## ROZHODNUTÍ O VYLOUČENÍ ÚČASTNÍKA

## VEŘEJNÁ ZAKÁZKA: MODERNIZACE KONGRESOVÉHO SÁLU STUDIJNÍHO A INFORMAČNÍHO CENTRA

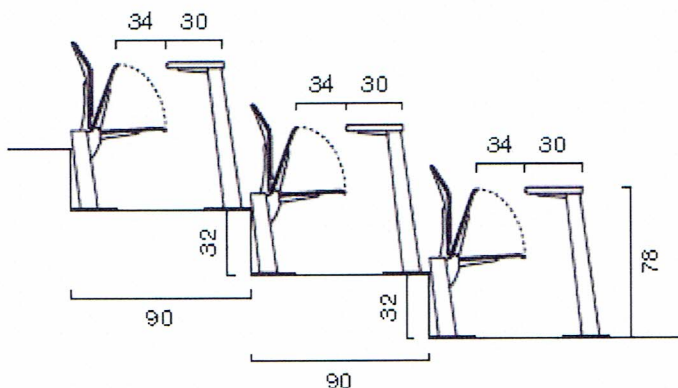
Účastník nesplňuje požadavky vymezené zadavatelem v příloze č. 4 - Technické specifikaci. Konkrétně v bodě 2) této specifikace, který se týká pracovních desek, zadavatel požadoval hned v první větě: „Pracovní desky stolů budou osazeny na nohách profilu 70 x 50 mm, kotvených do podlahy stejným systémem jako sedadla.“ Zadavatel tento svůj požadavek současně podpořil výkresem a situačním plánem na str. 2 přílohy (viz. níže):

Z výše uvedeného výkresu je patrný požadavek zadavatele na **samostatné nohy stolů** (tedy kotvení stejným systémem jako sedadla) tak, aby byl záměr technického řešení jasný. Podle předloženého výkresu V-0-067/1 však účastník předkládá řešení na společném nosníku, tedy řešení, které je v rozporu se zadáním a **účastník tudíž nesplnil zadávací podmínky vymezené zadavatelem v tomto bodě.**
